# ÚZEMNÍ PLÁN MĚSTA BRNA

Textová část Odůvodnění

Kapitola 18 Rozhodnutí o námitkách (včetně odůvodnění)

Svazek Nb16 *(bez osobních údajů)*

Námítka	číslo:	1
---------	--------	---

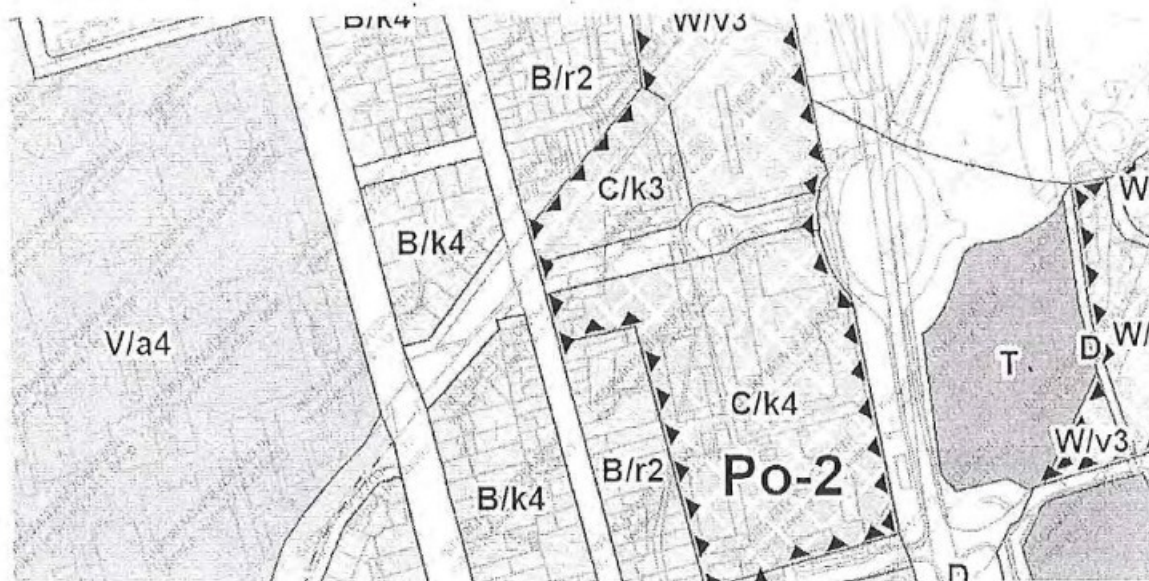
Podávám tímto námítku proti návrhu územního plánu Statutárního města Brna (dále jen „město Brno“) ve smyslu ustanovení § 52 odst. 2 zákona č. 183/2006 Sb., o územním plánování a stavebním řádu, ve znění pozdějších předpisů, jakožto vlastník pozemku par. č. [redacted] pro k.ú. Královo Pole, obec Brno u Katastrálního úřadu pro Jihomoravský kraj, Katastrální pracoviště Brno-město (dále jen „pozemek“).

Předmětný pozemek jsem v minulosti zakoupila za účelem výstavby rodinného bydlení v úmyslu uspokojit bytové potřeby mé rodiny. Již v roce 2016 jsem se obrátila na Odbor územního plánování a rozvoje města Brna s návrhem na pořízení změny k územnímu plánu města Brna, a to změnou pozemku z plochy D na plochu BC z důvodu využití pozemku k zástavbě. Přípisem ze dne 25.06.2018, č. j. MMB/0123638/2016/01 jsem byla vyzooměna, že zastupitelstvo města Brna zamítlo můj návrh na pořízení změny územního plánu a dále mi bylo doporučeno uplatnit své návrhy při pořizování nového územního plánu města Brna. Důvodem pro zamítnutí mé žádosti byla skutečnost, že proces pořizování změn je poměrně složitý a časově náročný, přičemž prioritou města Brna je v době zamítnutí mého návrhu pořízení nového územního plánu.

Z interaktivní grafické části připravovaného územního plánu města Brna vyplývá, že okolní zástavba ležící v linii stavební čáry se nachází na plochách stabilizovaných a plochách zastavitelných. Dle textové části odůvodnění návrhu nového územního plánu města Brna se stabilizovanou plochou rozumí: „části zastavěného území města, kde územním plánem stanovené využití území vyjadřuje jeho dosavadní charakter a potvrzuje jej. Jedná se o území, ve kterých se stávající účel využití území nebude významně měnit.“ Zastavitelnou plochou se dále rozumí: „jsou plochy vymezené územním plánem města k zastavění.“ Z interaktivní grafické části je zřejmé, že okolní zástavba v linii stavební čáry na výše uvedených plochách je z hlediska prostorového uspořádání a z hlediska specifikace způsobu využití označena kódem B/k/4, tj. dle závazné textové části návrhu nového územního plánu plocha bydlení/kompaktní zástavba/úroveň 4 výškového rozpětí 9 až 22 metrů.

*Územní plán sleduje rovnováhu mezi zastavěným územím a jeho rozvojovým potenciálem a výjimečným přírodním zázemím města a jeho ochranou. Omezuje rozšiřování zastavěného území do ploch přírodního zázemí. Vzhledem k existenci registrovaného významného krajinného prvku „Horka u Ořešína“ v této lokalitě není a ochraně jeho přírodních a krajinných hodnot zde není žádoucí dále rozšiřovat zástavbu. Jedním z cílů územního plánování je zajistit udržitelný rozvoj území, tudíž vyvážený rozvoj všech složek, tedy i veřejné zeleně pro širokou skupinu obyvatel. Výkres U.5 Urbanistická koncepce - Urbánní a krajinná osnova aktuálně platného územního plánu řadí tyto pozemky do kategorie významných krajinných klínů a komplexu a výkres 5.0 Principy uspořádání krajiny (M 1:25000) návrhu nového územního plánu zde v souladu s tímto vymezuje jako přírodní zázemí v krajině. Nestavební funkce tedy zde má své opodstatnění.*

Námitka číslo: 2

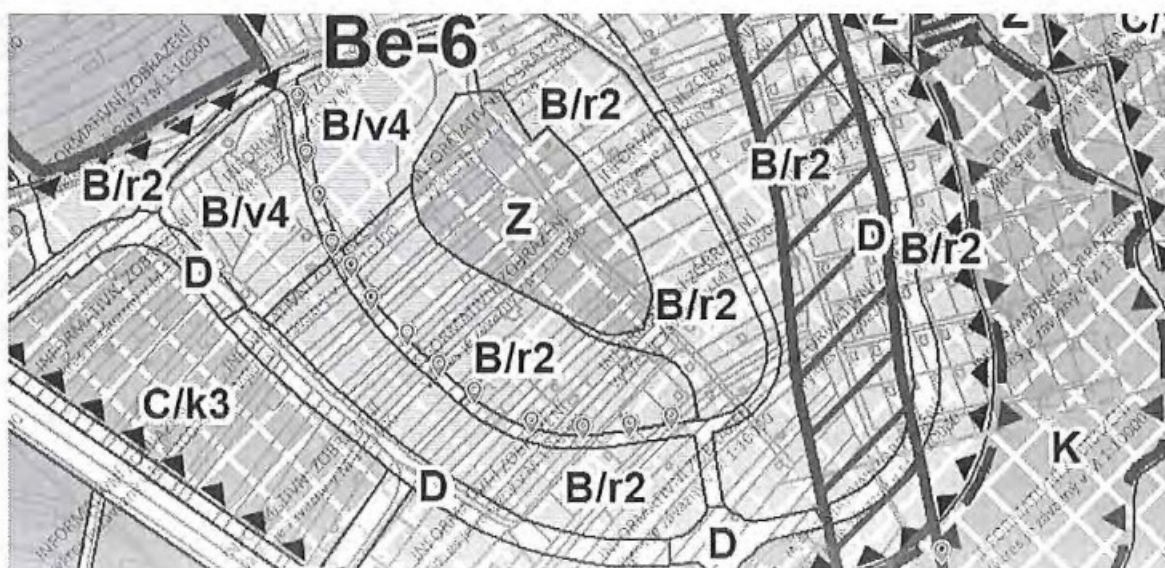
Na základě konceptu nového územního plánu : dávám námitku a nesouhlas s vedením předpokládaného návrhu komunikace – v dolní části a to napříč soukromými parcelami počínaje [redacted] v bodu B.5 Dopravní infrastruktura - situace:

- Umístění navrhované komunikace nezohledňuje již probíhající zástavbu na daném území
- Studie nezohledňuje a ani nezobrazuje již vydaná územní rozhodnutí o umístění staveb v daném území
- Navrhovaná komunikace jde napříč existujícími stavbami
- Navrhovaná komunikace jde napříč soukromými parcelami bez souhlasu vlastníků
- Navrhovaná komunikace nezohledňuje majetkové poměry v dané oblasti a to soukromé vlastnictví parcel
- Majitelé dotknutých parcel nebyli právně informováni o navrhovaných změnách a požádáni o vyjádření a souhlas.

Žádám o písemné vyjádření a zrušení zmíněného předpokládaného návrhu komunikace, část Červený Kopec, Brno-Bohunice.

**3**

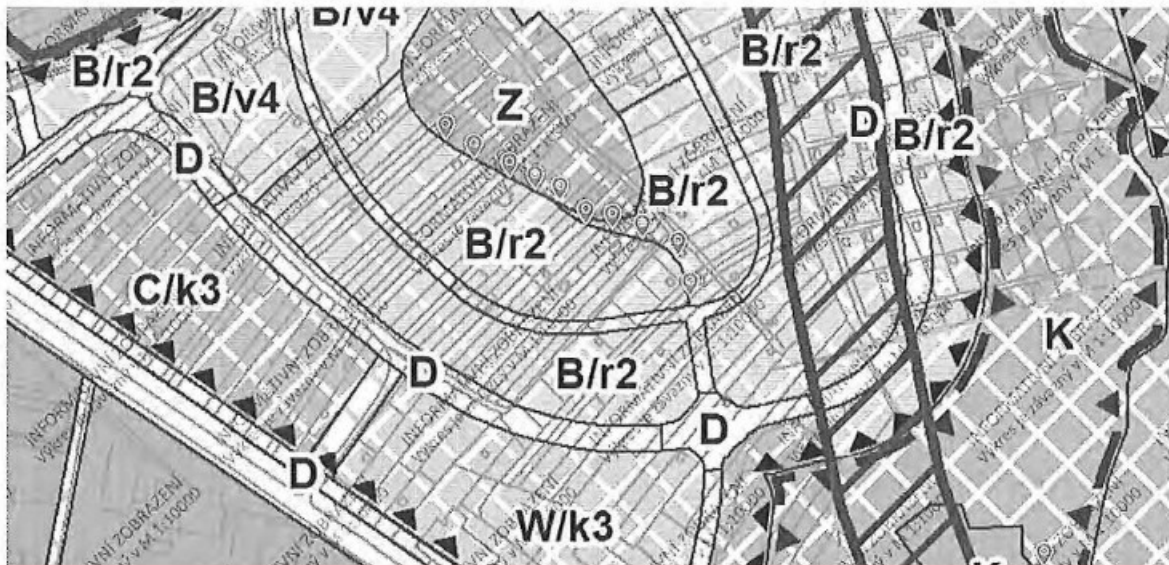
- Studie nezohledňuje a ani nezobrazuje již vydaná územní rozhodnutí o umístění staveb v daném území
- Navrhovaná komunikace jde napříč existujícími stavbami
- Navrhovaná komunikace jde napříč soukromými parcelami
- Navrhovaná komunikace nezohledňuje majetkové poměry v dané oblasti a to soukromé vlastnictví parcel
- Majitelé dotknutých parcel nebyli právně informováni o navrhovaných změnách a požádaný o vyjádření a souhlas.

**4**

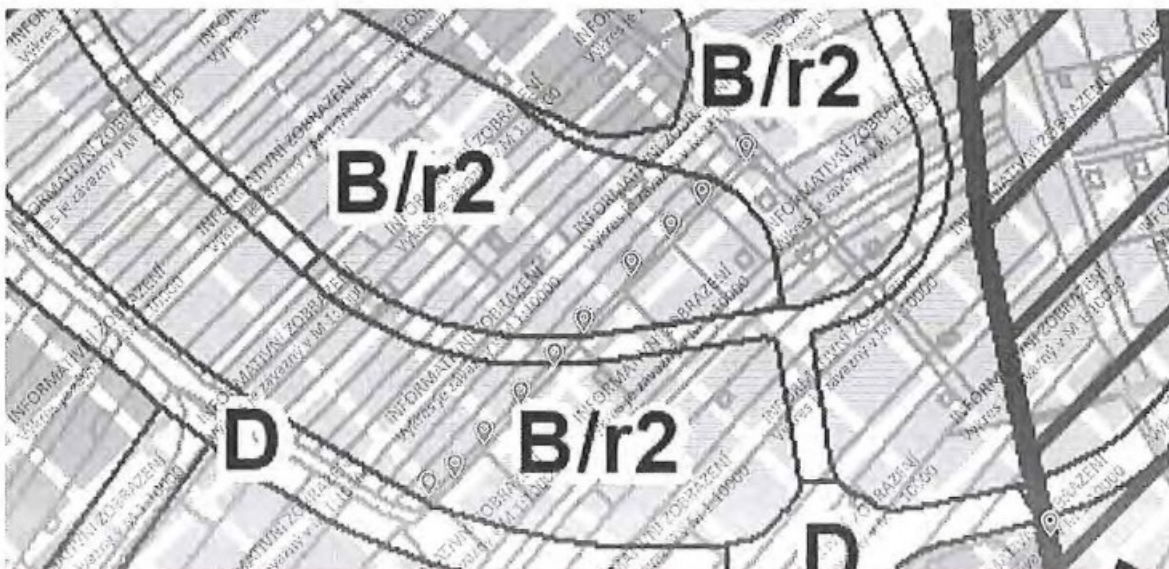
Na základě konceptu nového územního plánu : dávám námítku a nesouhlas s klasifikací komunikace na parcelě [redacted] jako hlavní pěší trasy. A žádám o reklasifikaci komunikace na parcelě [redacted] jako předpokládaný návrh dopravní obsluhy území , který bude zpřesněn v dalších stupních projektových prací a to v bodu B.5 Dopravní infrastruktura - situace:

- Studie nezohledňuje historicky zaužívanou komunikaci na parcelě [redacted] jakožto hlavní komunikace pro dopravní napojení částí území
- Klasifikaci jakožto komunikace pro dopravní napojení by zůstala možnost jeho využití pro chodce – jak je tomu doteď.
- Klasifikace jako komunikace pro dopravní napojení nerespektuje právní vlastnictví parcel a možnosti jejich napojení na komunikace – jelikož horizontálně napájí jednotlivé parcely a to při zachování majetkovo - právních poměrů.
- Komunikace na parcelě [redacted] nezasahuje do soukromých parcel a ani parcely nerozděluje a nerozdobuje.

- Majitelé dotknutých parcel nebyli právně informováni o navrhovaných změnách a požádaný o vyjádření a souhlas.

Žádám o písemné vyjádření a zrušení klasifikace ulice Kejbaly jako „komunikace obslužné-páteřní“. A zároveň žádám o klasifikace ulice Kejbaly jako " obytné zóny " a to v části Územní studie Červený kopec v bodu B.5 Dopravní infrastruktura.

Námitka číslo 5 (zákres)

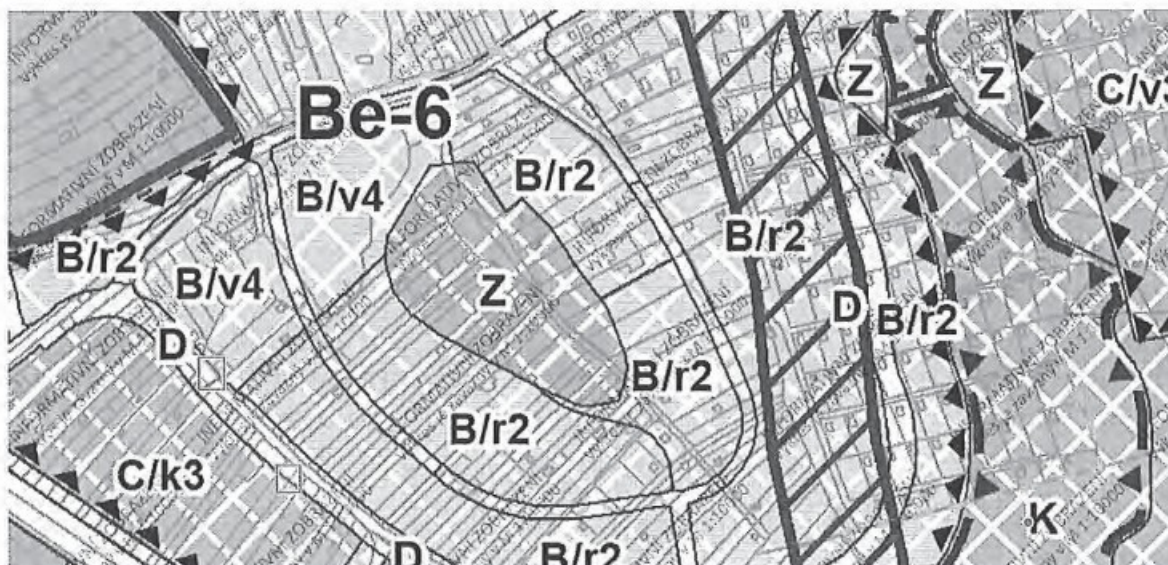
- Navrhované umístění zastávek na ulici Kejbaly je umístěno na sokromných parcelách a nerespektuje stávající majetkové poměry v oblasti
- Plánované umístění zastávek je v rozporu s plánem využití lokality jako obytné zóny so zástavbou rodinných domků a výskytem dětí. Taktéž je plánované umístění v rozporu se zájmy obyvatel, chodců a cyklistů, jelikož zamezuje využití prostoru jako bezpečného prostoru na sociální interakci a pobyt lidí.

- Plánované umístění zastávek a nevyužití stávající zastávky na ulici Kamenice nerespektuje ekonomické využití veřejných financí. Peníze na vybudování nových zastávek v oblasti řidké zástavby je vysoce nehospodární. V případě dostatečných financí by tyto měli být využité na podporu cesty

respektující obytnou zónu.

- Majitelé dotknutých parcel nebyli právně informováni o navrhovaných změnách a požádáni o vyjádření a souhlas.

Námítka	číslo:	7
---------	--------	---

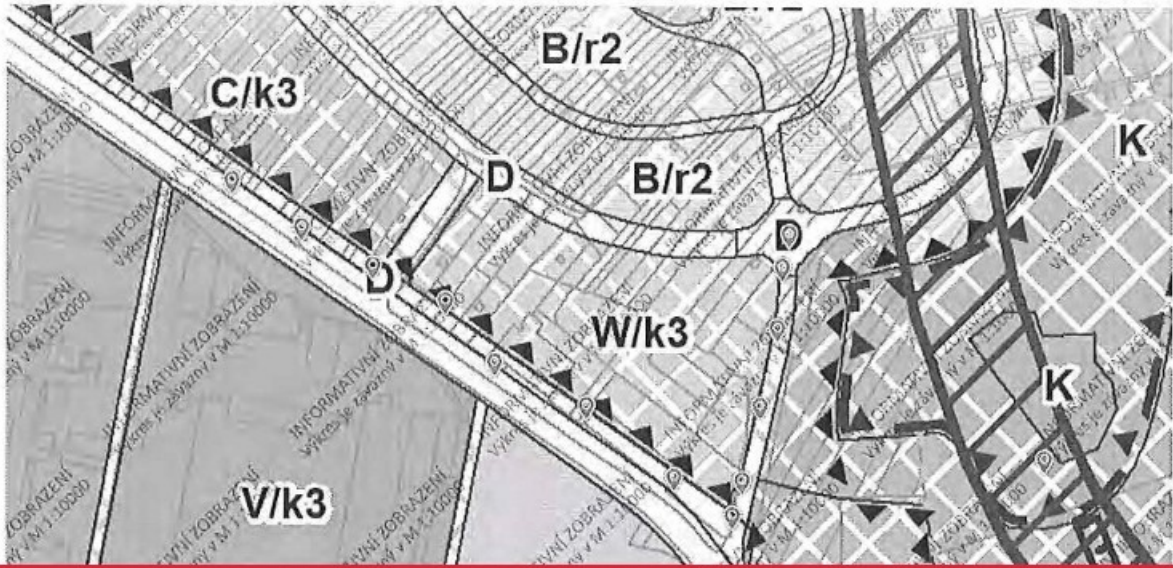
Na základě konceptu nového územního plánu : dáváme požadavku na klasifikaci ulice Kamenice jako „komunikace obslužně-páteřní“ a požadavku jejího napojení na kruhový objezd a to v bodu B.5 Dopravní infrastruktura - situace:

- klasifikace ulice Kamenice jako „obslužně-páteřní“ a její napojení na plánovaný kruhový objezd respektuje plánované využití lokality jakožto ředké zástavby rodinných domů a oblasti s výskytem dětí a tedy potřeby vytvoření „obytné zóny“.

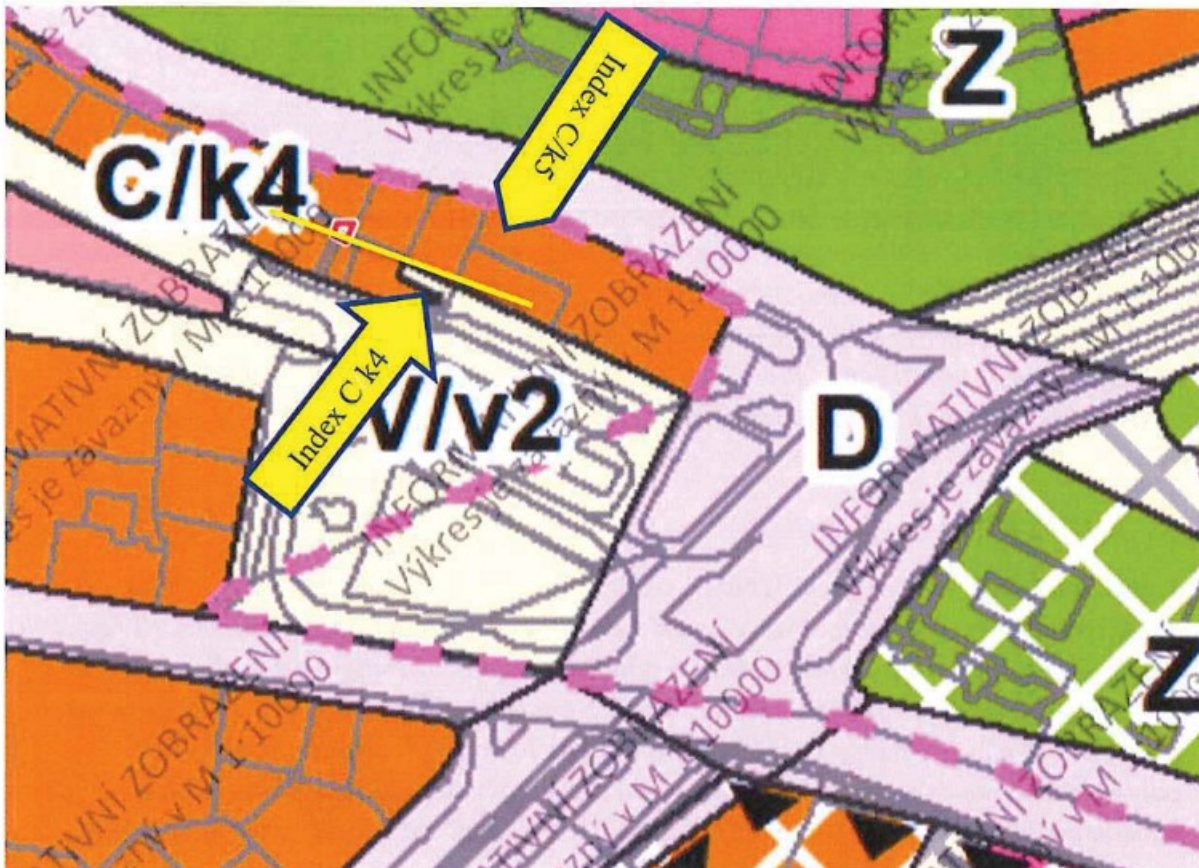
- 1) Žádám o zařazení pozemků p.č. [redacted] do ploch smíšených obytných s indexem C/k4. K vyjmutí pozemku p.č. [redacted] z ploch veřejného prostranství a jeho zařazení do stabilizované plochy smíšené již došlou úpravou směrné části S 3/15 ze dne 9.6.2015, která byla zapracována do ÚPmB. O zařazení pozemků [redacted] do ploch, umožňujících výstavbu polyfunkčního objektu jsem žádal námítkou k zadání změn Regulačního plánu městské památkové rezervace Brno (RP MPR) ze dne 26.9.2017, kdy zpracování změn RP MPR stále probíhá. Tuto námítku přikládám přílohou.

- 2) Žádám o změnu výškové úrovně směrem od ulice Husové na hodnotu „5“ – úroveň zástavby 12-28 m dle přílohy. Směrem k ulici Kopečné je index „4“ dostačující.  
V současné době probíhá změna RP MPR a změna ÚPmB vyplývající, která prověřuje změnu regulativů ve vazbě na záměr přestavby území a výstavby polyfunkčního objektu, k němuž mám studii předjednanou s městskou částí Brno – střed a hlavními dotčenými orgány. V území již byly provedeny 2 úpravy směrných prvků RP MPR a ÚPmB (S 3/15 a S 14/13 – obě příkládám přílohou), které se však promítly i do potřeby úpravy závazných prvků ÚPD. Přílohou příkládám kromě vizualizace a pohledu na uvažovaný objekt z ulice Kopečné rovněž řez objektem, který dokladuje, že záměr v souladu s požadavkem RP MPR respektuje římsy a hřebeny sousedních objektů, ale přitom při ulici Husova nevyhovuje stávající výškové úrovni. Z řezu i pohledu je patrné, že výška navrhovaného objektu při ulici Husova koresponduje s výškou hřebene stávajícího bytového domu Kopečná 6. Na vyžádání jsem připraven poskytnout kompletní objemovou studii navrhovaného objektu.

Případně lze zařadit všechny disponibilní pozemky v mém vlastnictví, coby koncovou sekci zástavby, do ploch obytných smíšených s indexem C/k5.

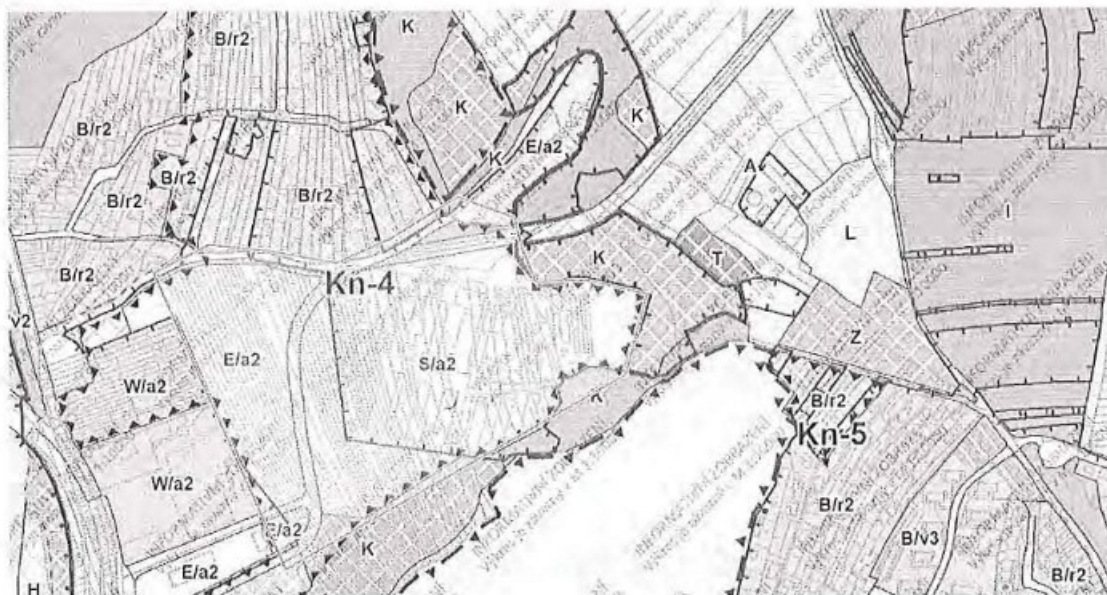
Bohužel v návrhu nového ÚP byla ponechána dopravní obslužnost lokality Kn-4 přesně tak, jak bylo navrženo v předešlém konceptu, varianta II, ze kterého nový ÚP vychází, beze změny převzato.

Tak bych se chtěl prosím zeptat, jak bylo s tou mojí změnou B11/14-II naloženo, zda-li vůbec?

Připomínka	číslo:	1
------------	--------	---

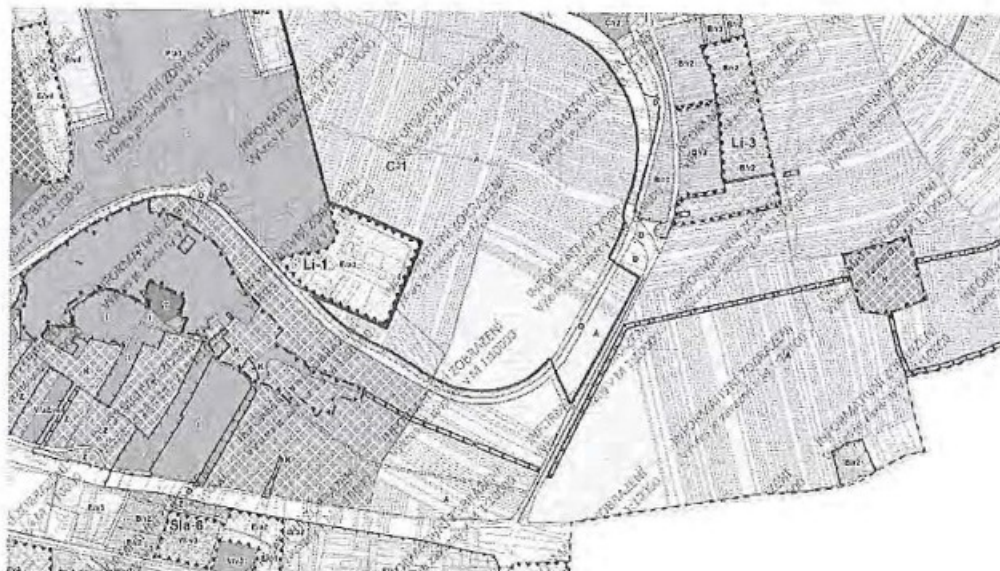
Návrh nového ÚP uvádí ulici Holzovu mezi hranicí zástavby Líšně na severu a křížení s ul. Ostravskou na jihu jako stabilizovanou dopravní plochu.

Tato komunikace je v současné době 2 pruhová s tím, že je velmi dopravně vytížená a navazuje na ni 4 pruhová ulice Drčkova, budoucí 4 pruh propojky Trmkova na Novolišeňskou, 4 pruhová Novolišeňská a v budoucnu vjezd z Vinohradského tunelu.

Zábrdovice – most Pastrnkova

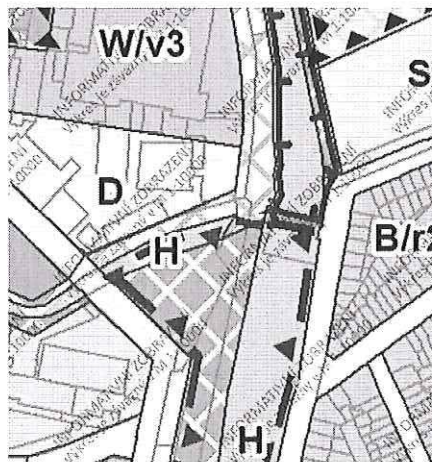
MČ Brno-sever (starosta) - žádáme o sjednocení zákresu mostů, popř. lávek přes řeku Svitavu
